하기 본인은 사이버 모델하우스상의 오류에 대하여 다음과 같이 변경되었음을 확인 합니다.

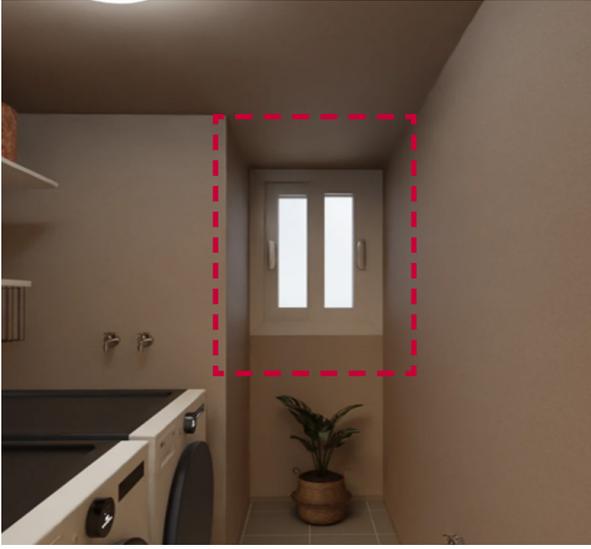
구분	변경전	변경후
사진대조		
변경사유	<p>- 사이버모델하우스 3D 작업 시 착오로 인하여 도면과 상이하게 표현 - 천장과 창틀 사이 가스배관 공간 계획(도시가스사업법 시행규칙 [별표7] 가스사용 시설의 시설기준 및 기술기준 준수)</p>
